MINISTERIO PARA LA
TRANSICIÓN ECOLÓGICA
Y EL RETO DEMOGRÁFICO

Modificación de aspectos puntuales del Plan de Desarrollo de la Red de Transporte de Energía Eléctrica 2021-2026

Propuesta de modificaciones
de aspectos puntuales.
Planificación Energética. Plan
de Desarrollo de la Red de
Transporte de Energía
Eléctrica

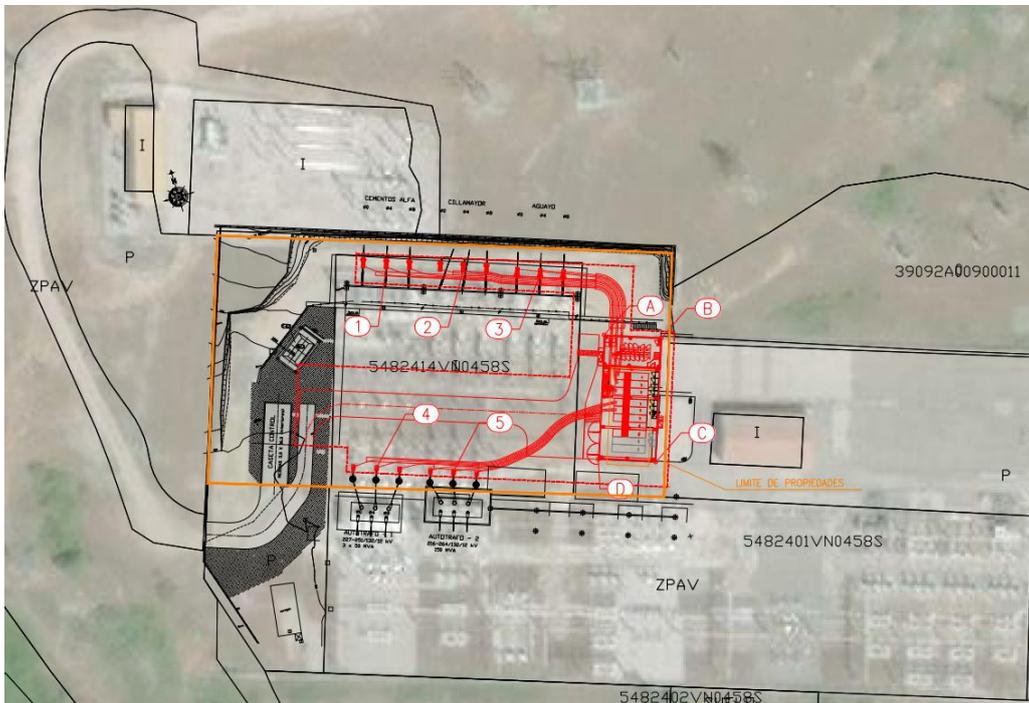
- Planificado: 220 kV
 - o RENOVACIÓN:
 - 5 posiciones: 220 kV. Blindada con fluoductos. Intemperie. Doble barra. 50 kA
 - 1 posición: 220 kV. Blindada. Edificio. Doble barra. 40 kA
 - o Nueva posición: 220 kV. Blindada. Edificio. Doble barra. 40 kA
- Solución propuesta
 - o RENOVACIÓN:
 - 6 posiciones: 220 kV. Blindada. Edificio. Doble barra. 50 kA. Todas salen en cable al no haber espacio.
 - o Nueva posición: 220 kV. Blindada. Edificio. Doble barra. 50 kA

La subestación SE MATAPORQUERA 220 kV, en configuración doble barra y equipos tecnología AIS, Se plantea una renovación de las posiciones de la subestación en tecnología blindada de interior. Las nuevas posiciones deberán salir en cable aislado por falta de espacio en la subestación. Se requiere, por tanto, la renovación de 6 posiciones en tecnología blindada de 50 kA, conexión en cable aislado. La nueva posición para EvRE deberá tener la misma tecnología que las nuevas posiciones renovadas.

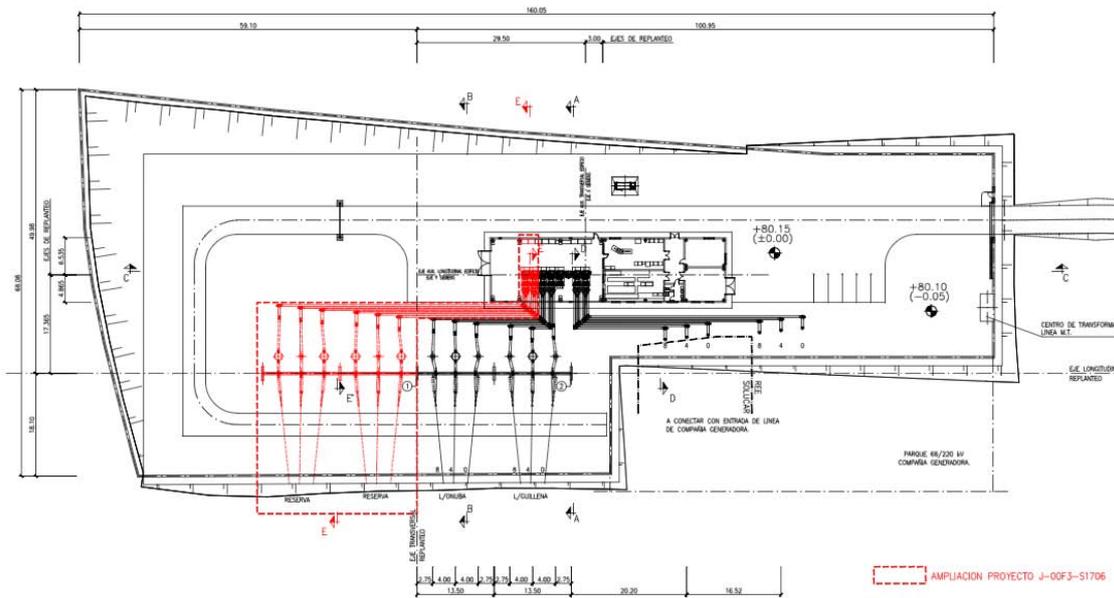
- Planificado:
 - o 2 posiciones: 220 kV. Blindada. Edificio. Doble barra. 50 kA
- Solución propuesta:
 - o 2 posiciones :220 kV. Blindada con fluoductos. Edificio. Doble barra. 50 kA

La subestación SE CASAQUEMADA 220 kV, tiene una tecnología de equipos blindados de 50 kA instalados en el interior de un edificio. La conexión de las posiciones a los elementos de Red es con fluoducto. Por lo tanto, una ampliación deberá realizarse con equipos blindados de 50 kA y con salida en fluoducto del Edificio.

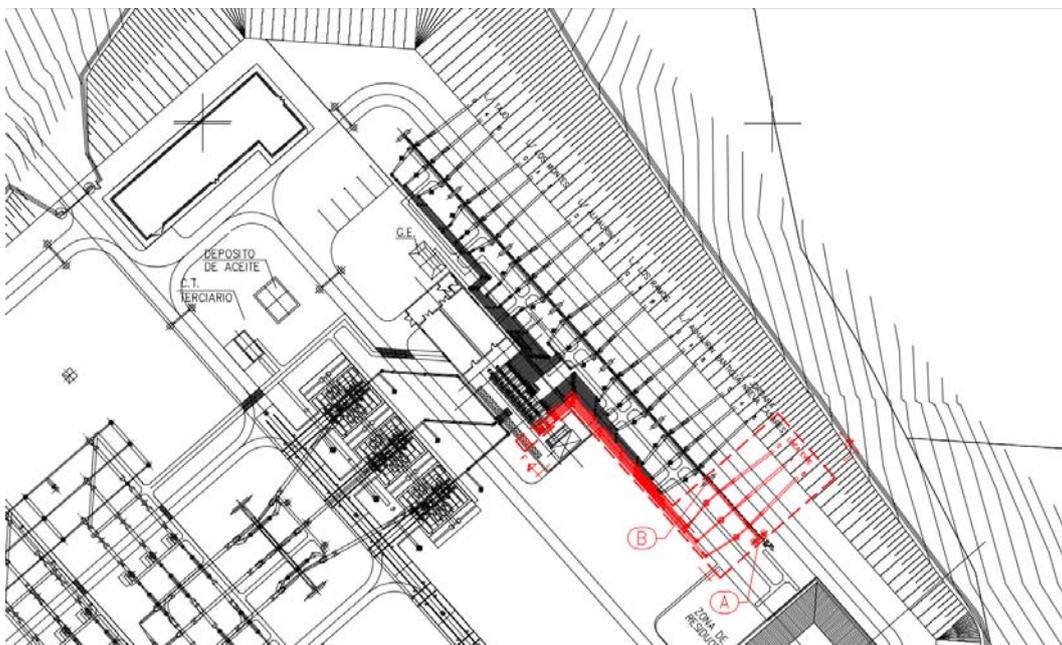
- Planificado:
 - o 1 posición: 220 kV. Blindada. Edificio. Doble barra. 40 kA
- Solución propuesta:
 - o 2 posiciones :220 kV. Blindada con fluoductos. Edificio. Doble barra. 50 kA

La subestación SE CÁRTAMA 220 kV, tiene una tecnología de equipos blindados de 50 kA instalados en el interior de un edificio. La conexión de las posiciones a los elementos de Red es con fluoducto. Por lo tanto, una ampliación deberá realizarse con equipos blindados de 50 kA y con salida en fluoducto del Edificio.

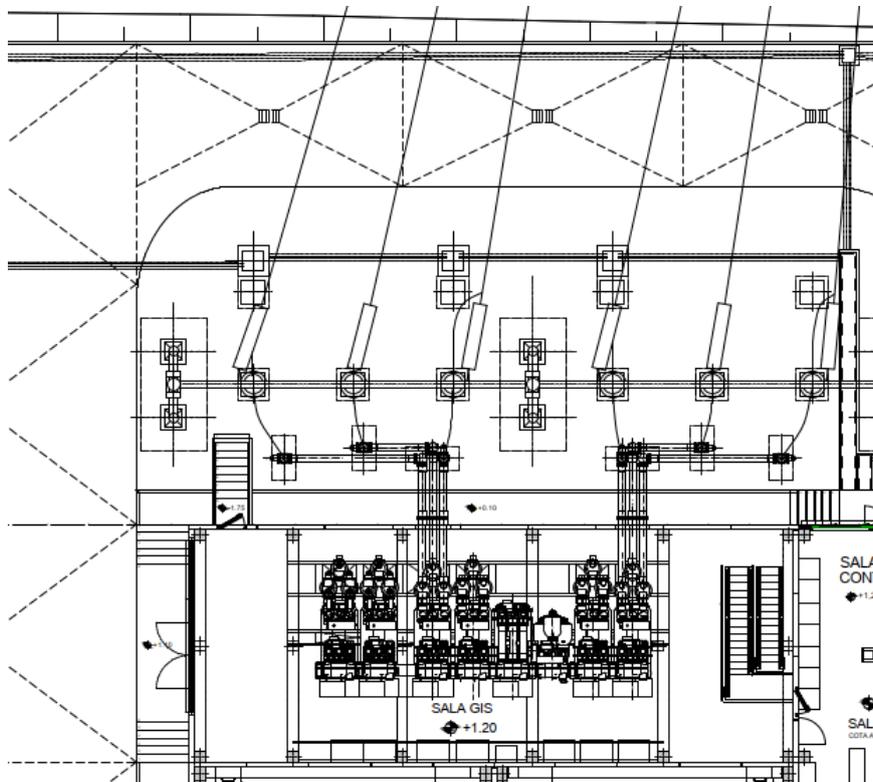
- Planificado
 - o 1 posición (EvRE): 220 kV. Convencional. Intemperie. Doble barra. 40 kA
 - o 1 posición: 220 kV. Blindada. Edificio. Doble barra. 50 kA
- Solución propuesta
 - o 2 posiciones: 220 kV. Blindada. Edificio. Doble barra. 50 kA

La subestación SE LAS ARROYADAS 220 kV, tiene una tecnología de equipos blindados de 50 kA instalados en el interior de un edificio. Dos de las posiciones tienen una conexión en fluoducto con los elementos de Red. Las dos posiciones planificadas deben conectarse en cable por la imposibilidad física (distancias eléctricas) para salir del edificio en fluoducto.

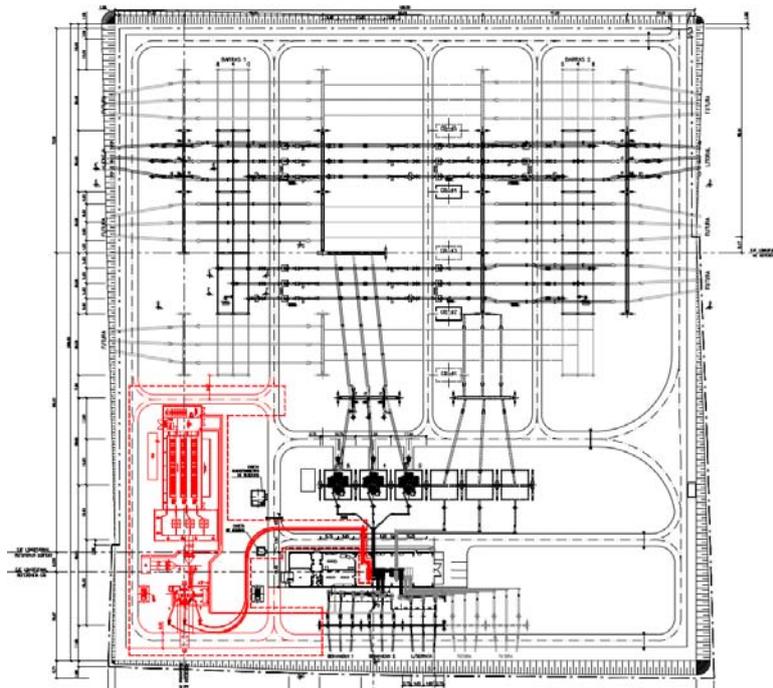
- Planificado
 - o 1 posición: 220 kV. Blindada. Edificio. Doble barra. 50 kA
- Solución propuesta
 - o 1 posición: 220 kV. Blindada con fluoductos. Edificio. Doble barra. 50 kA

La subestación SE TABERNAS 220 kV, tiene una tecnología de equipos blindados de 50 kA instalados en el interior de un edificio. La conexión de las posiciones a los elementos es con fluoducto. Por lo tanto, una ampliación deberá realizarse con equipos blindados de 50 kA y con salida en fluoducto del Edificio.

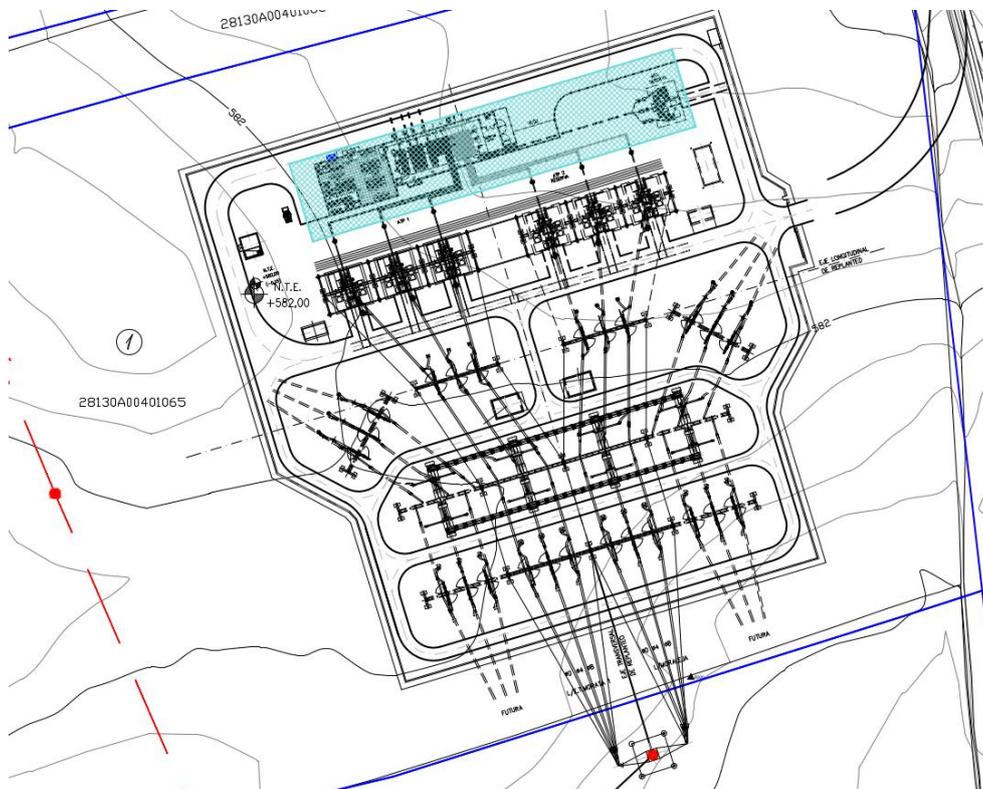
- Planificada:
 - o 1 posición (ApD): 220 kV. Blindada. Edificio. Doble barra. 50 kA
 - o 1 posición (EVRE): 220 kV. Convencional. Intemperie. Doble barra. 40 kA
- Solución propuesta:
 - o 1 posición (ApD): 220 kV. Blindada. Edificio. Doble barra. 50 kA
 - o 1 posición (EVRE): 220 kV. Blindada. Edificio. Doble barra. 50 kA

La subestación SE MORVEDRE B 220 kV, tiene una tecnología de equipos blindados de 50 kA instalados en el interior de un edificio.

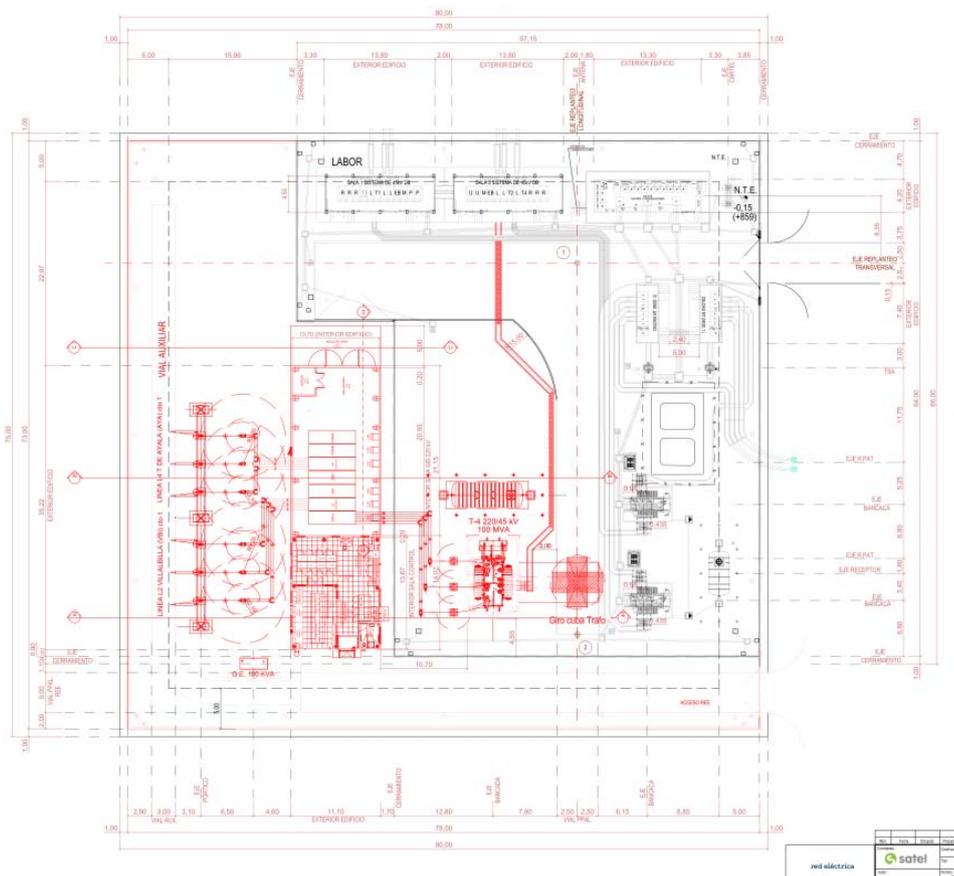
- Planificado
 - o 4 posiciones (2 posiciones de línea, 1 acoplamiento transversal, 1 ApD): 220 kV. Blindada. Edificio. Doble barra. 50 kA
- Solución propuesta
 - o 1 Posiciones: 220 kV. Blindada. Edificio. Doble barra. 50 kA
 - o 3 posiciones: 220 kV. Blindada con fluoducto. Edificio. Doble barra. 50 kA

La subestación SE VILLTORO 220 kV, tiene una tecnología de equipos blindados de 50 kA instalados en el interior de un edificio. La conexión de las posiciones a los elementos es con fluoducto. Por lo tanto, una ampliación deberá realizarse con equipos blindados de 50 kA y con salida en fluoducto del Edificio.

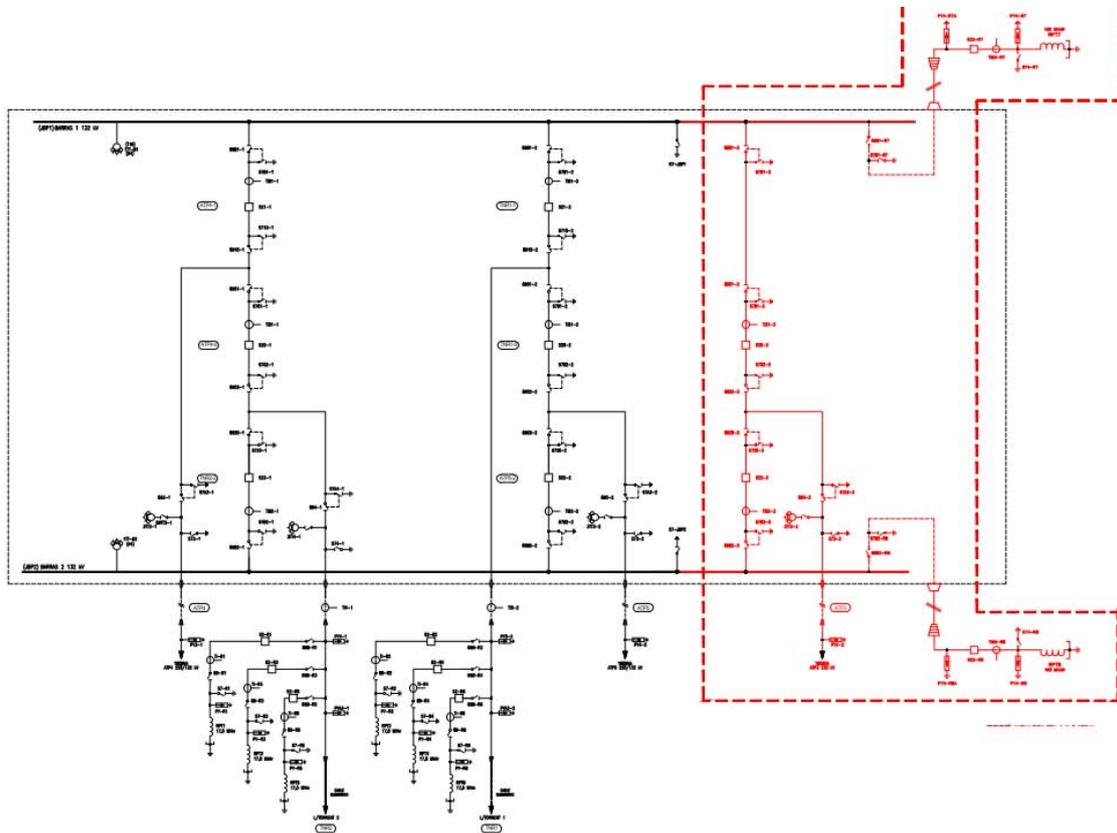
El motivo por el que se solicitan posiciones AIS para las Reactancias es para evitar reencendidos en interruptores GIS provocados por las maniobras de apertura en posiciones de reactancias. En estos casos aparece un arco eléctrico entre los contactos del interruptor a través del material dieléctrico; gas SF₆, que debe ser extinguido en el momento adecuado y garantizando que no se produzca de nuevo, es decir no aparezcan reencendidos que pueda provocar daños irreversibles en el interruptor.

Al instalar un interruptor AIS para realizar las maniobras de cierre y apertura voluntarios de la Reactancia, el estrés dieléctrico y el desgaste mecánico los sufrirá únicamente el interruptor AIS.

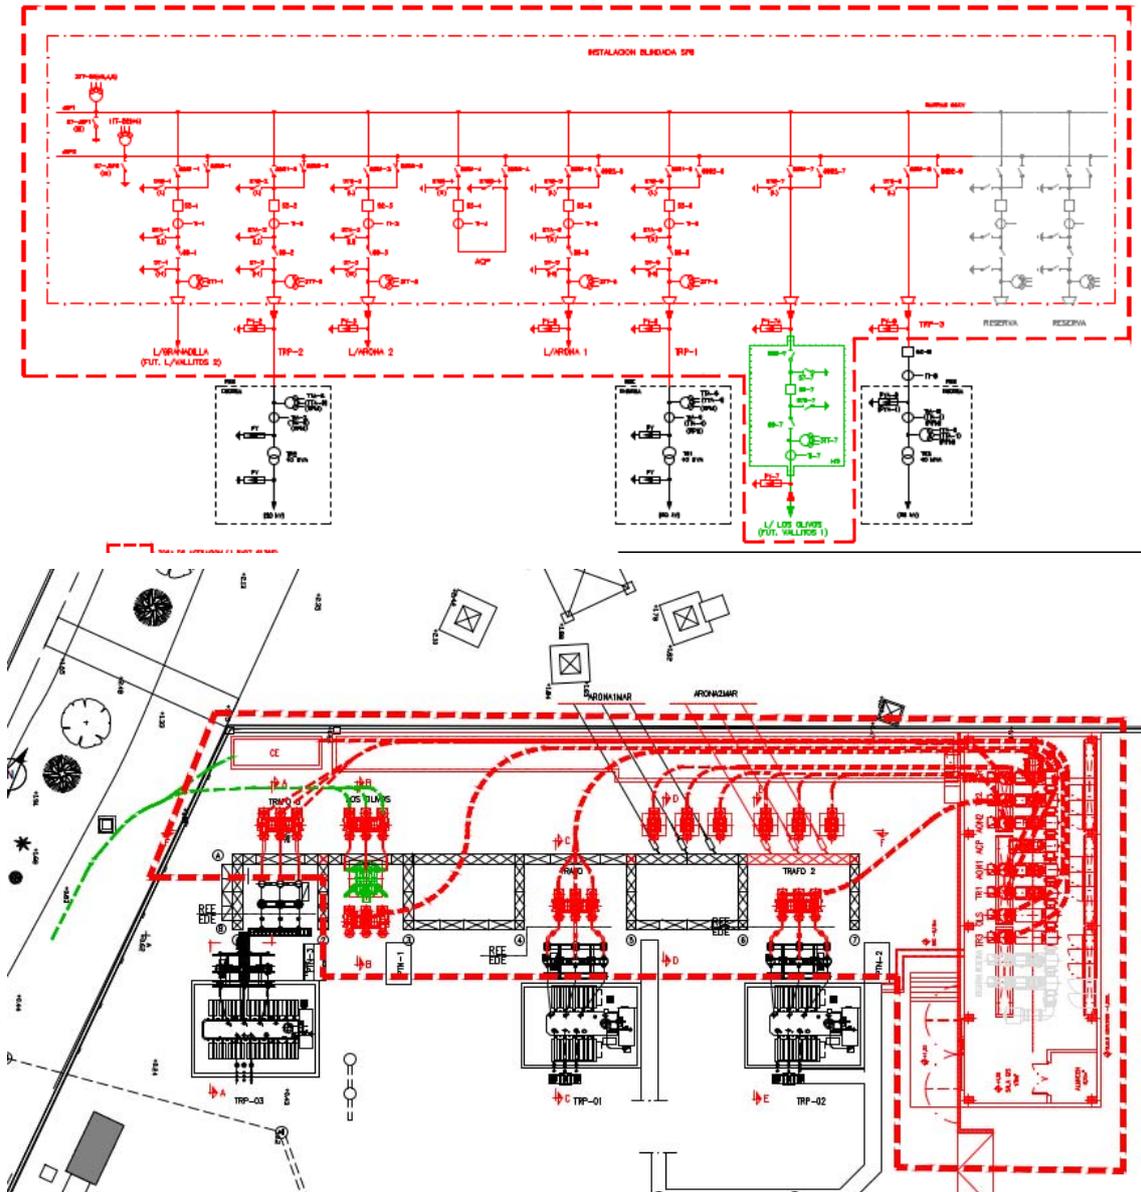
- Planificado
 - o 6 posiciones 66 kV. Blindada. Móvil. Doble barra. 31.5 kA
- Solución propuesta
 - o 6 posiciones 66 kV. Blindada. Edificio. Doble barra. 31.5 kA

La subestación SE CHAYOFA 66kV tendrá una tecnología de equipos blindados instalados en el interior de un edificio.

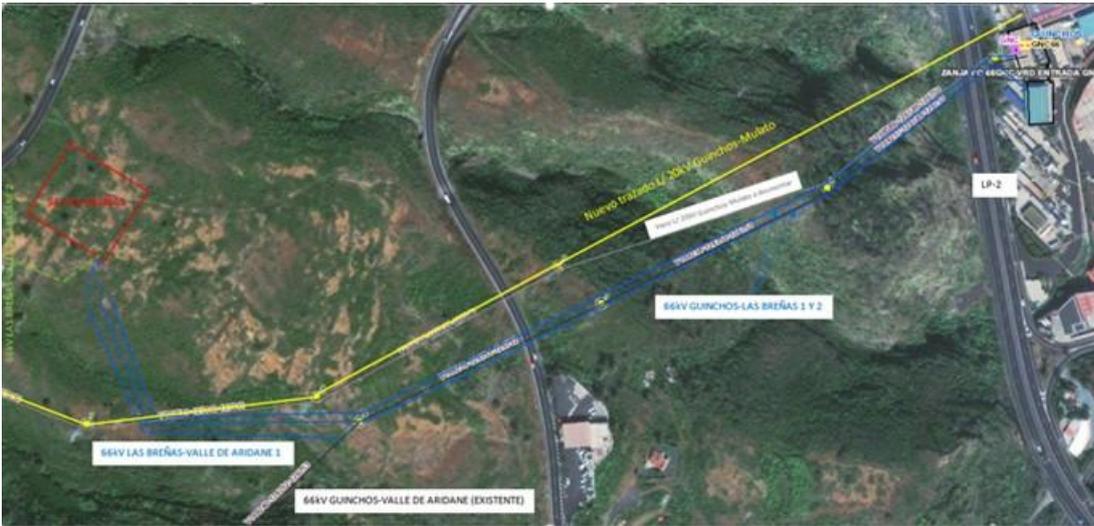
Para que el diseño permita el aprovechamiento del eje a 220kV con la capacidad de transporte indicada se propone sustituir las actuaciones planificadas a 66kV por actuaciones a tensión de 220kV, En concreto:

- Línea: 2,58 km correspondiente al tramo aéreo entre el apoyo 85 y el pórtico de la SE Vallitos.
- Cable: 0,15 km; de los tramos de cable subterráneo a la llegada de la SE Granadilla (50 m) y llegada a SE Vallitos (100 m).
- Capacidad de Transporte: 250 MVA correspondiente al tramo aéreo.

E/S en Elda de la línea Benejama-Petrel 220 kV

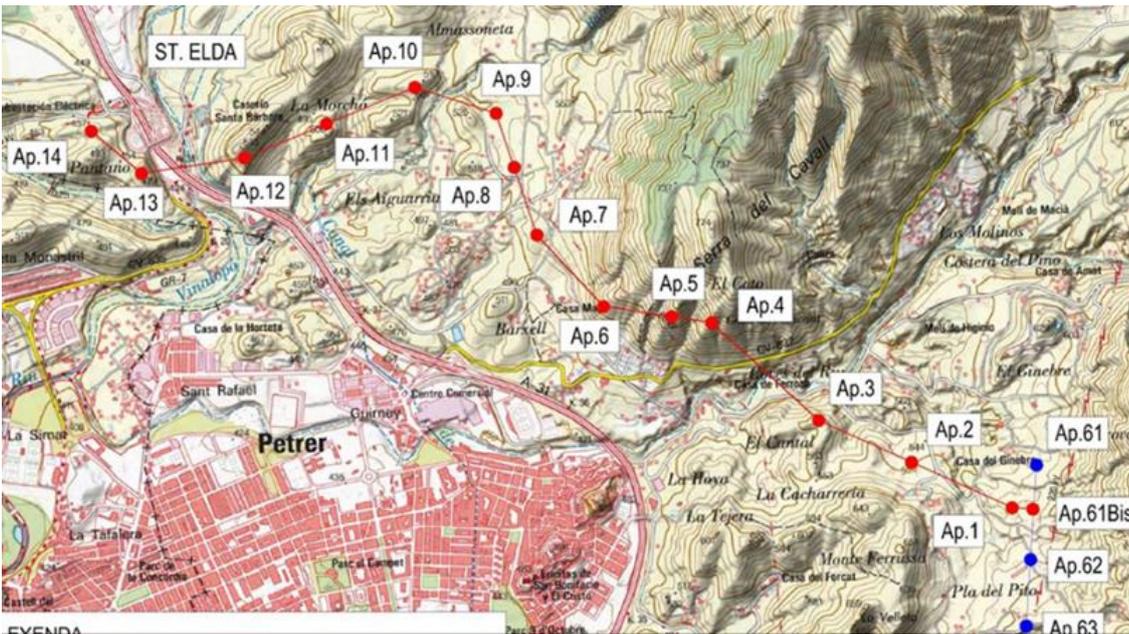
El trazado proyectado de esta línea discurre por una zona no urbana por lo que se propone su planificación como línea aérea en lugar de cable subterráneo actualmente planificado.

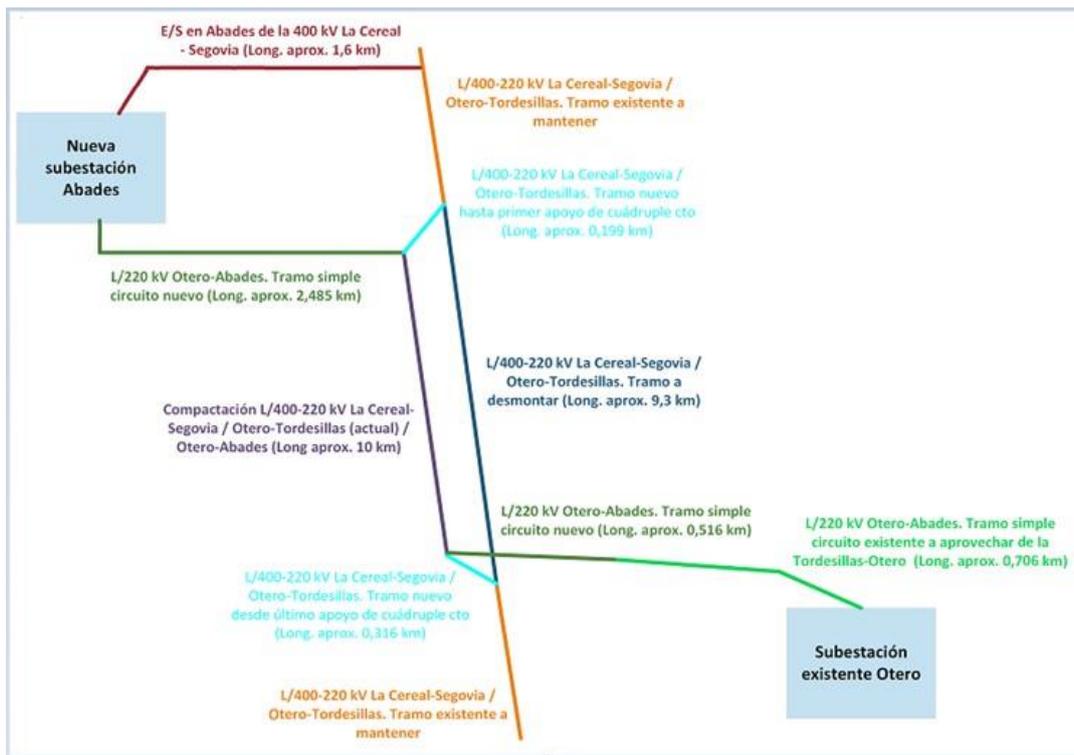
Se propone compactar un tramo de 10 km con el existente DC 220 kV Tordesillas-Otero y 400 kV La Cereal-Segovia en un nuevo triple circuito. Además, serán necesarios 3 km de línea nueva de 220 kV y simple circuito para unir la SE de Abades con el tramo compactado (2,5 km) y la SE de Otero con el tramo compactado (0,5 km). Asimismo, se reutilizarán 0,7 km de línea existente 220 kV Tordesillas-Otero, que actualmente ya llega en simple circuito a la subestación de Otero. Una vez finalizados los trabajos y ya operativa la línea completa, se desmantelará el DC 400/220 kV existente (9,30 km).

Se propone la realización de un simple circuito desde la subestación de Abades hasta el punto de entronque con el doble circuito existente. Desde ese punto de entronque se realizará la compactación en un nuevo triple circuito 400/220 kV sensiblemente paralelo al doble circuito existente. Finalmente se construirá un tramo nuevo de simple circuito 220 kV hasta entroncar con un tramo existente de simple circuito 220 kV. Desde ese punto se aprovechará un tramo en el mencionado simple circuito 220 kV existente, que corresponde a la 220 kV Tordesillas – Otero, para alcanzar la subestación de Otero.
